# 安全裕度評価（火山灰）のうち 安全性向上工事に関する補足説明資料

2020年 6月 3日

九州電力株式会社

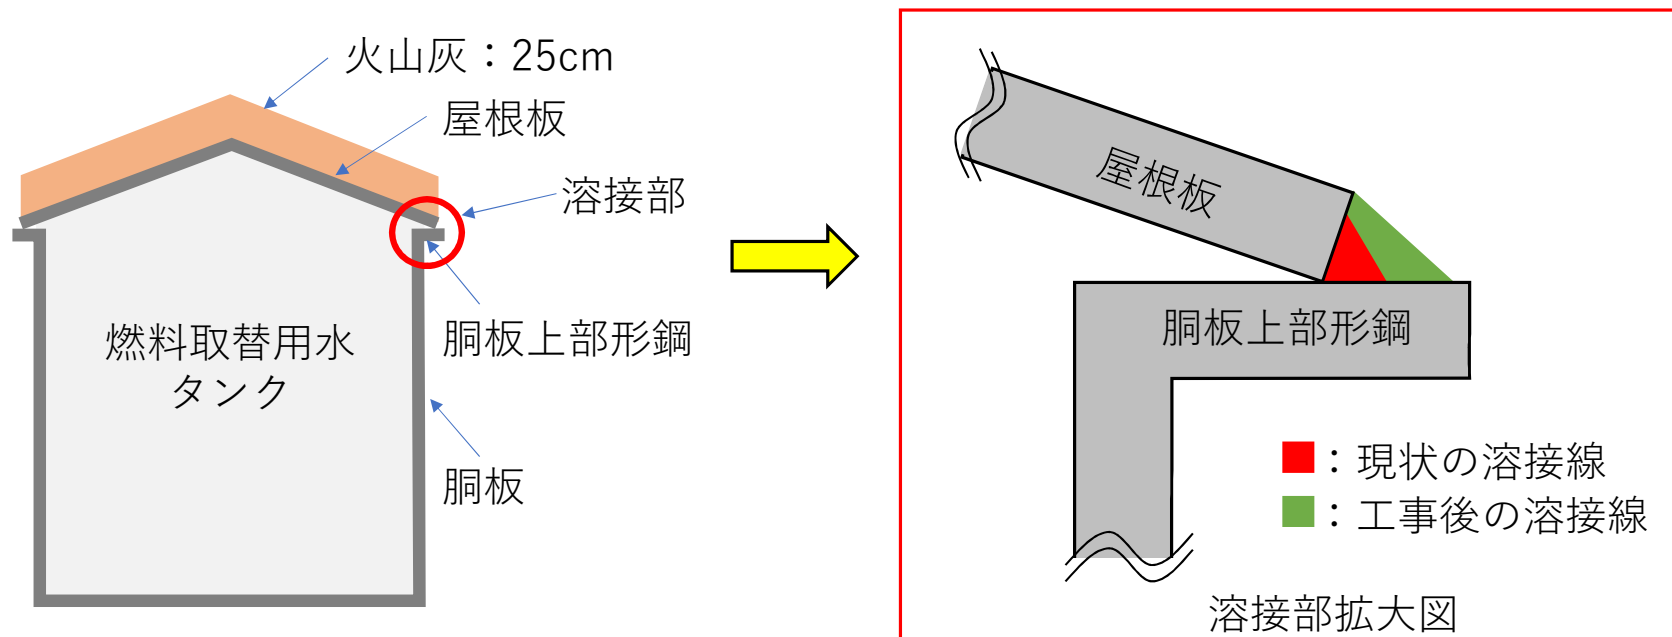
燃料取替用水タンクにおいて、自主的に安全性向上対策工事を行うことで、更なる裕度を確保する。

○燃料取替用水タンクの胴板上部形鋼と屋根板の溶接部の溶接線の脚長を伸ばす。

評価対象設備	火山灰層厚25cmに対する裕度評価※		評価部位 (最小裕度)
	工事前	工事後	
燃料取替用水タンク	1.00	1.41	屋根板 (胴板上部形鋼と屋根板の溶接部)
